Concours de projets pour une station d'épuration des eaux et concours d'idées pour l'aménagement du quartier de l'Aviron à Vevey.

## CONCOURS DE PROJETS POUR UNE STATION D'ÉPURATION DES EAUX ET CONCOURS D'IDÉES POUR L'AMÉNAGEMENT DU QUARTIER DE L'AVIRON, À VEVEY

## Jugement du jury

1<sup>er</sup> prix, « Coquetel », à MM. I. Boudkov, architecte EPF-SIA, et J. Mottier, architecte du bureau Mottier, Malera, Roduner, à Montreux

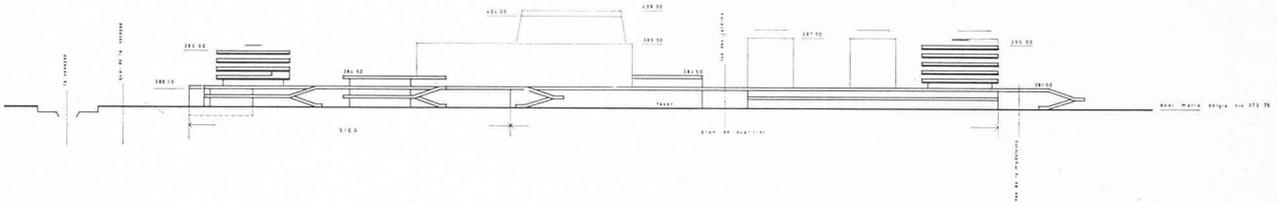
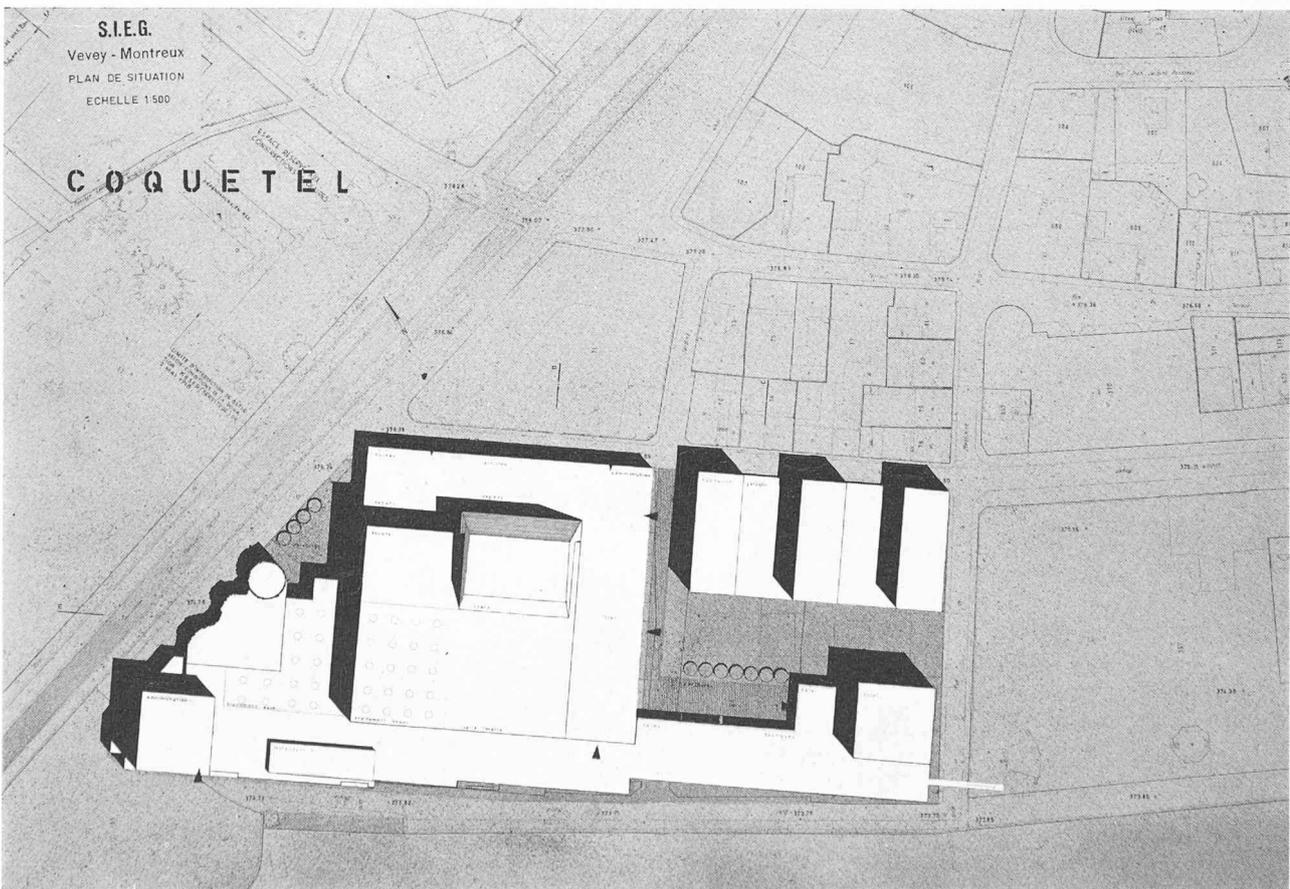
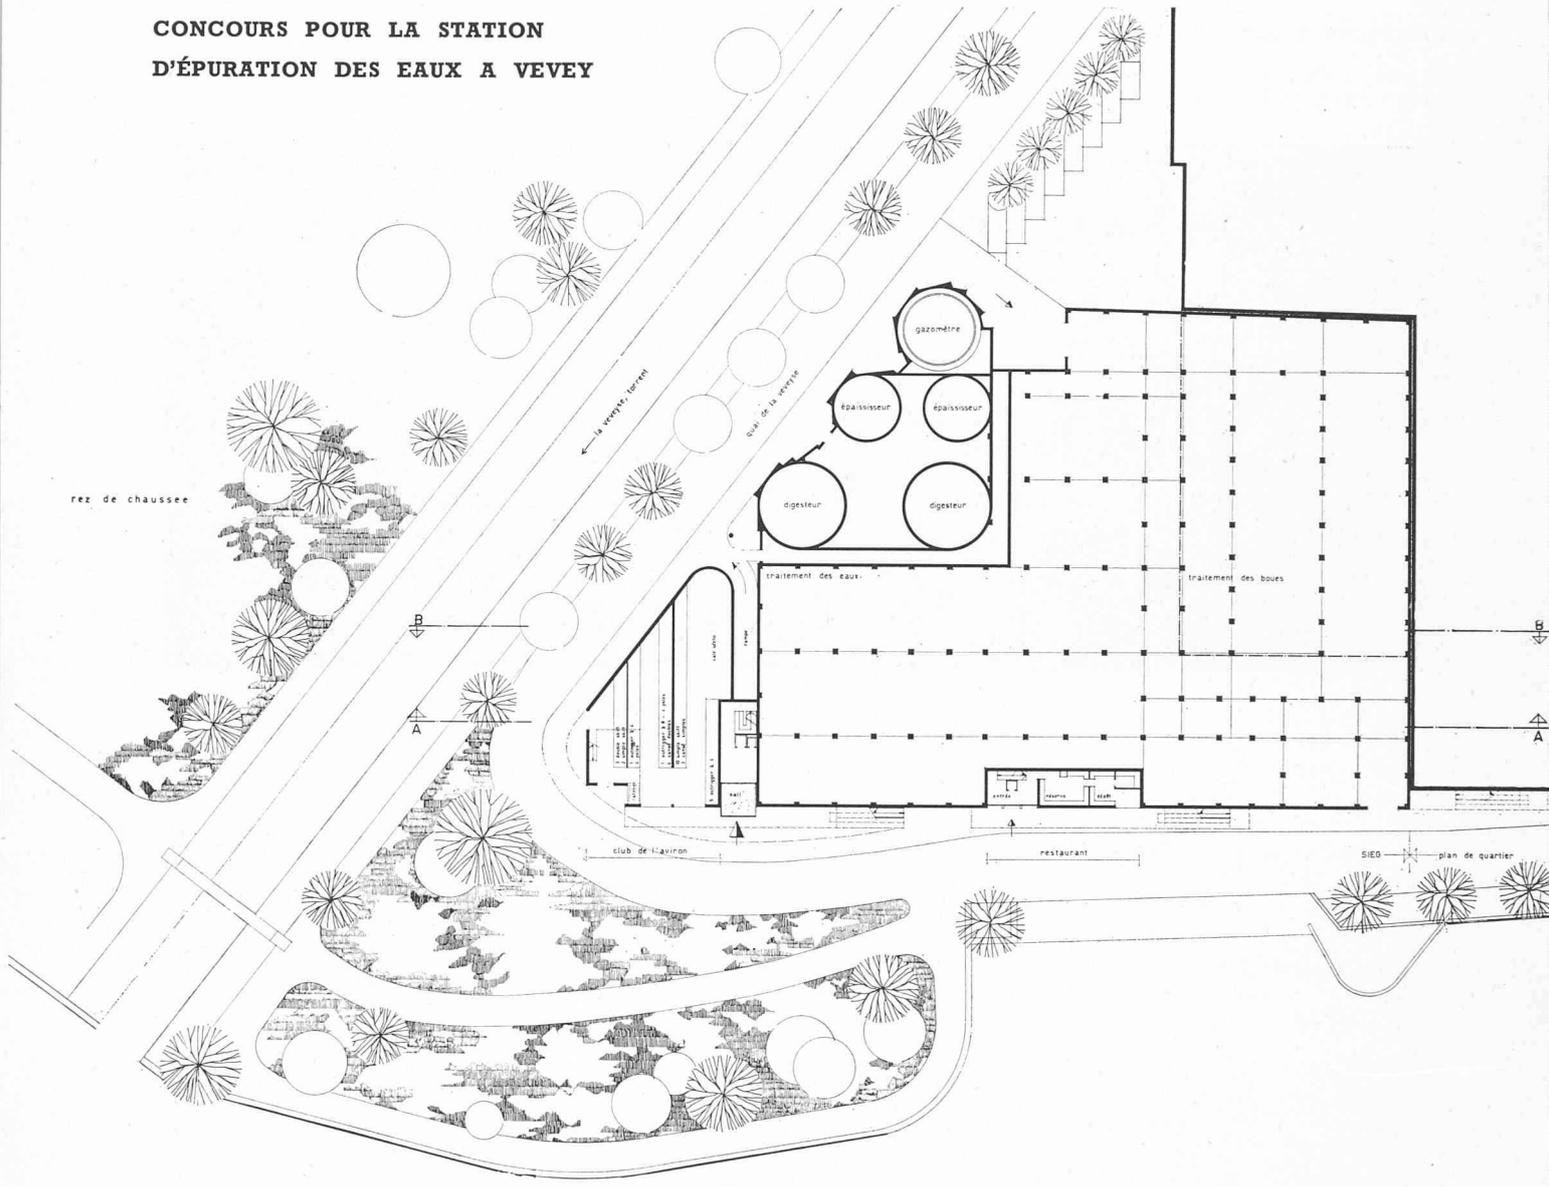
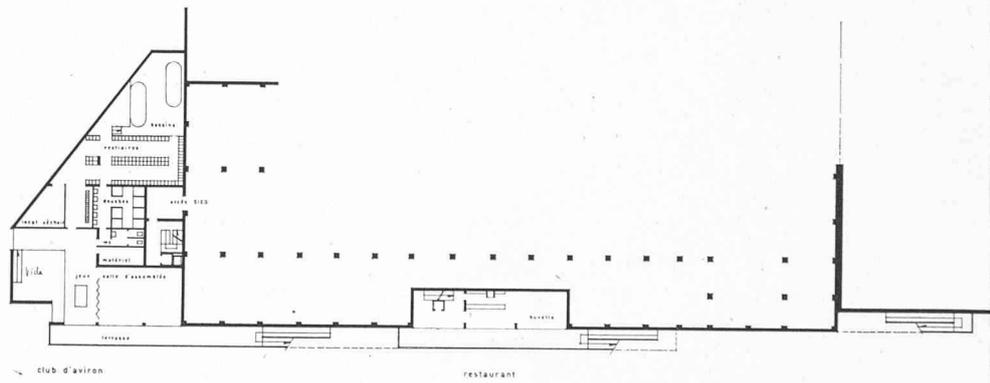
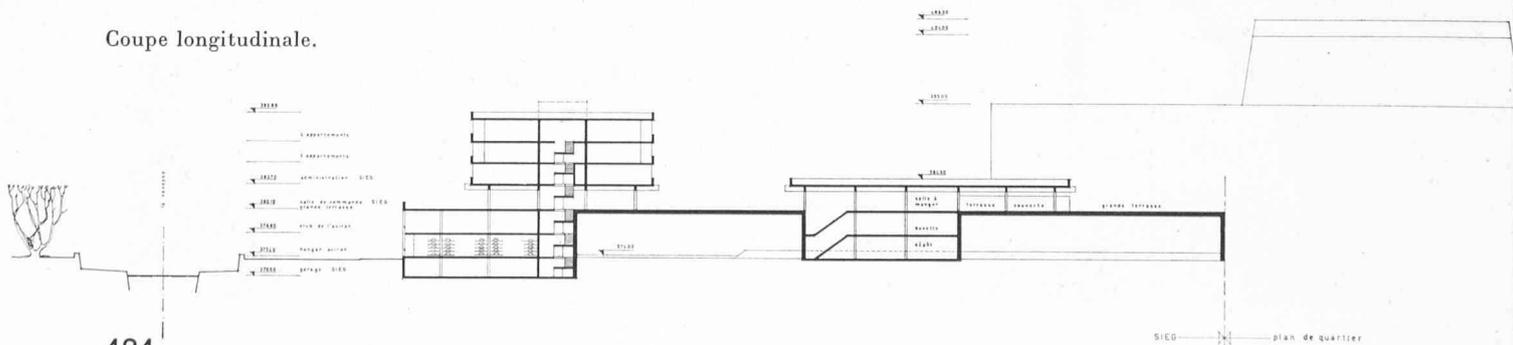
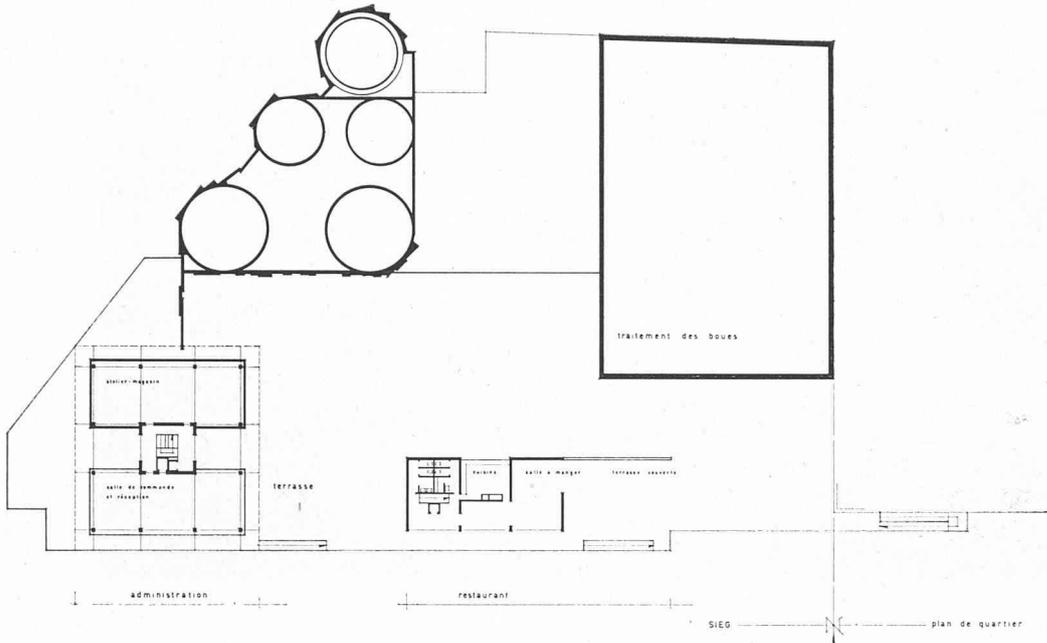
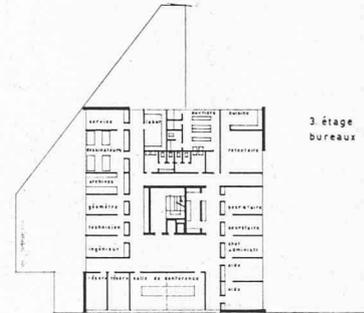
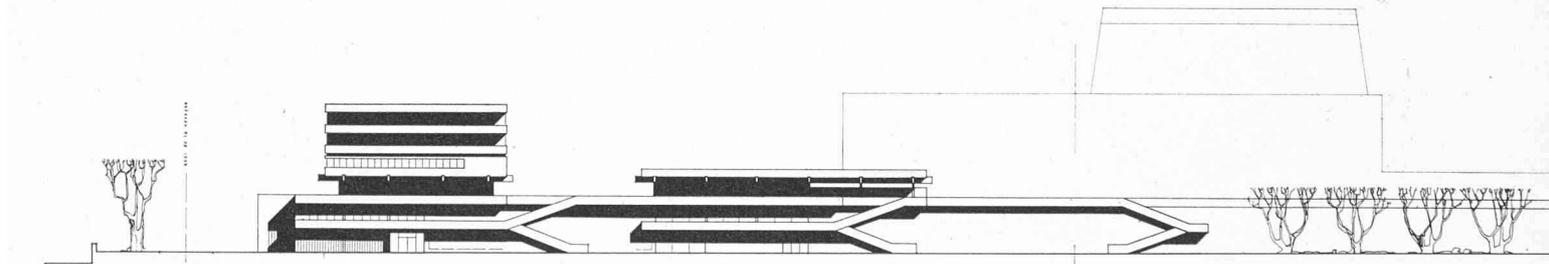
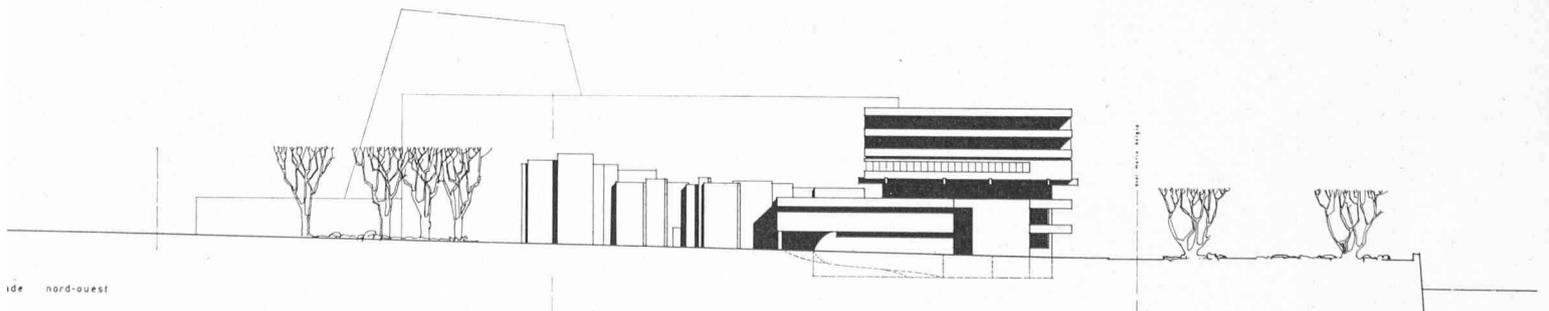
La distribution générale est bonne. Les accès sont bien placés. On regrette que les entrées pour les logements et pour l'administration soient communes.

La disposition de la salle de commande sur la plate-forme est séduisante ; le reste de l'administration est bien groupé sur un seul niveau.

La solution proposée pour le restaurant est heureuse et anime la longue façade sud à tous les niveaux.

L'orientation d'une partie des logements est discutable.

Le Club de l'Aviron, dont les hangars sont de plain-pied, peut disposer ainsi d'un emplacement particulièrement favorable à une activité indépendante de la station d'épuration. L'architecture vigoureuse, contrastée et bien différenciée, retient l'attention du jury. Les jeux de rampe et de porte-à-faux animent particulièrement la façade sud. La proposition pour l'enrobage des digesteurs est d'un effet plastique

certain. L'expression des façades du traitement des boues est par trop schématique.

Le projet propose d'aménager la plate-forme comme une vaste promenade jusqu'à la rue de la Madeleine et met en valeur le parti général.

Le parking est insuffisant.

La juxtaposition du théâtre au volume du traitement de boues est acceptable, sans toutefois nécessiter une construction simultanée. Les volumes, la hauteur et la disposition des bâtiments d'habitation sont critiquables. L'hôtel est bien disposé ; l'accès au théâtre est assuré par une large allée centrale parallèle au lac dont l'intérêt est compromis par la proximité des habitations. D'une façon générale, la circulation et le parking à proximité du théâtre sont problématiques. La densité du groupe d'habitations est trop forte.

2<sup>e</sup> prix: projet « Zim », à MM. A. George, R. Guidetti et J.-P. Lavizzari, architectes EPUL-SIA, Lausanne

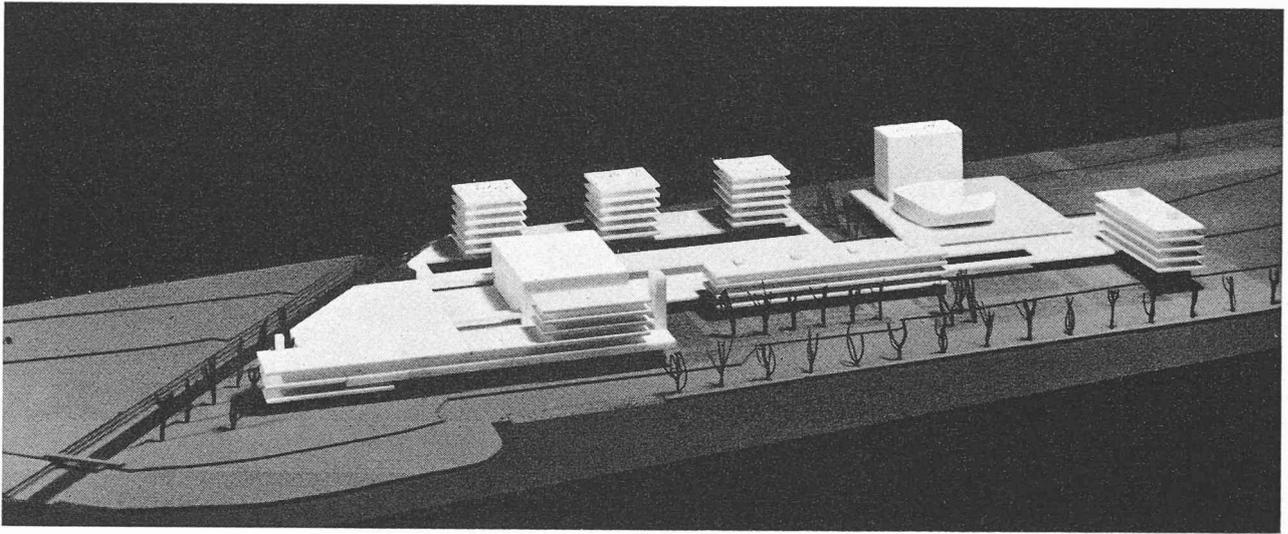
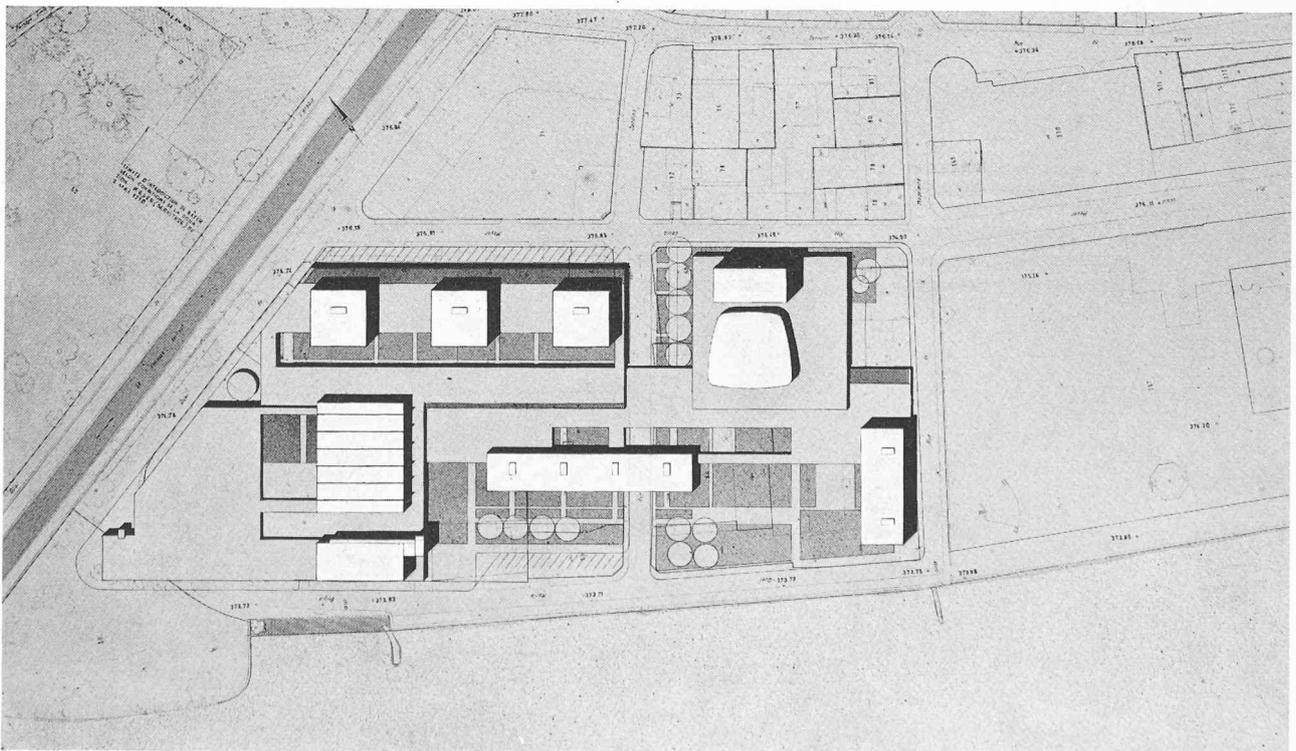
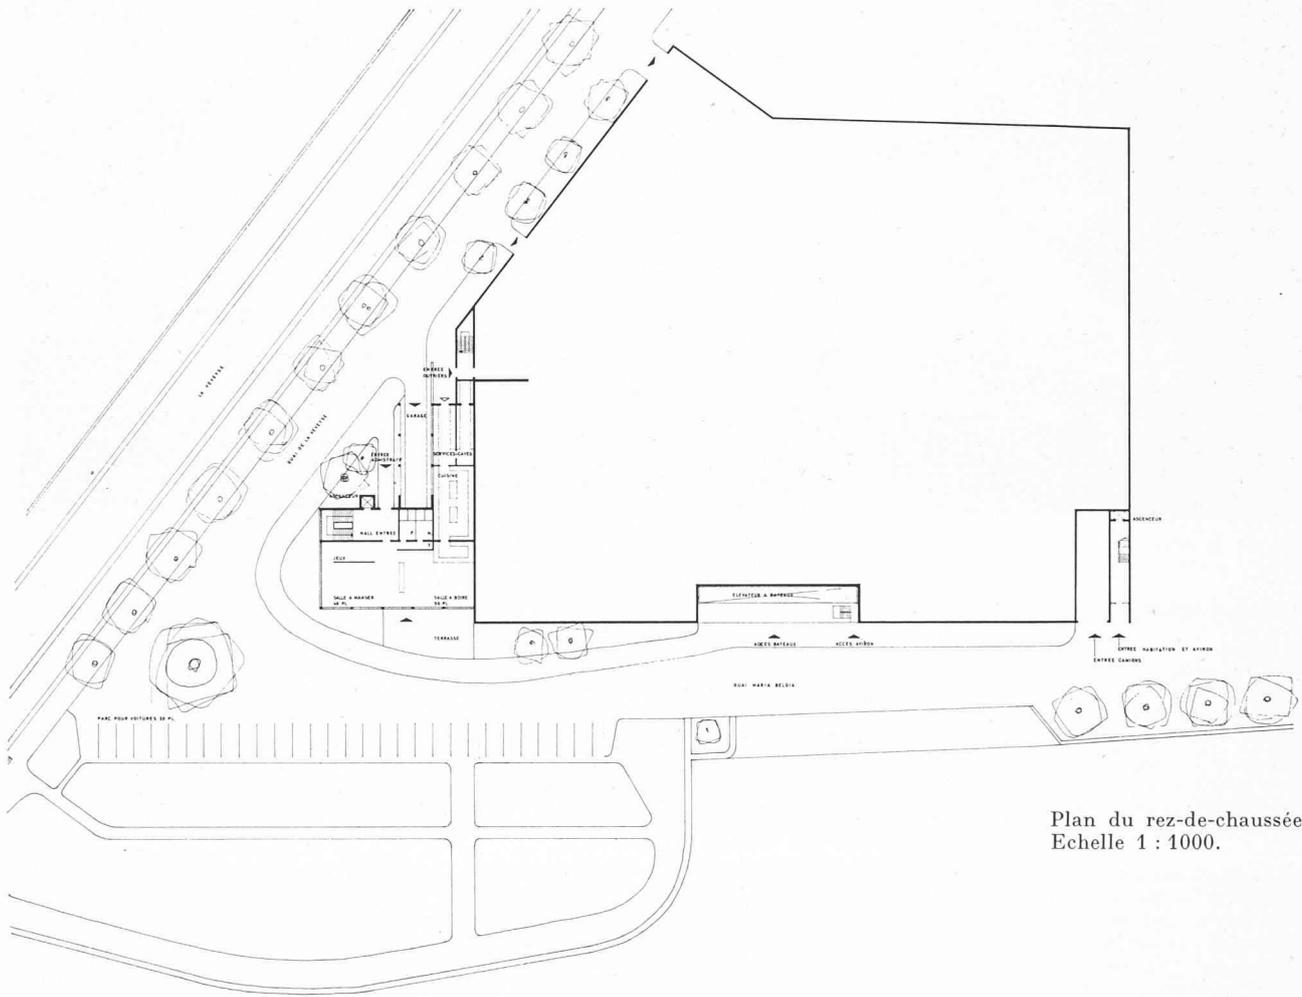
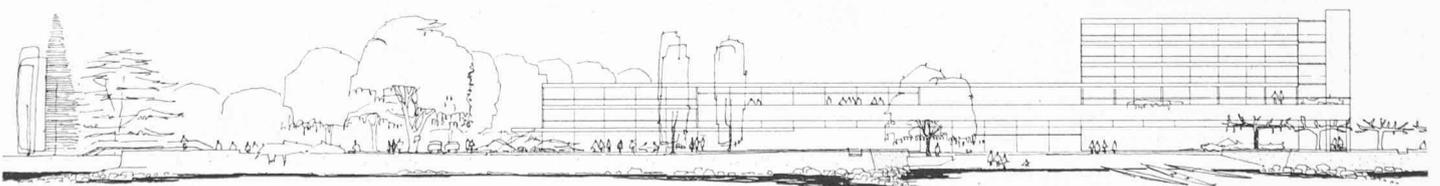
L'ensemble des volumes, traité avec beaucoup de simplicité, est plaisant.  
La disposition du bâtiment administratif sur deux niveaux et de son accès est bonne.  
Le garage des véhicules est acceptable et dispose d'une liaison directe avec les bureaux.  
Le restaurant, situé à un emplacement favorable, est bien distribué.  
La distribution des logements devrait être revue, pour répondre au programme.

Les locaux du Club de l'Aviron sont bien étudiés, mais la liaison avec le quai n'est pas résolue.  
L'architecture, sobrement exprimée, est intéressante.

La situation respective des divers bâtiments et leur liaison est très bien étudiée.  
La réalisation en étapes successives est facile.  
Le théâtre et l'hôtel, sous-dimensionnés, de même que le faible coefficient d'utilisation des zones d'habitation, permettent le développement d'espaces verts fort agréables et bien conçus.
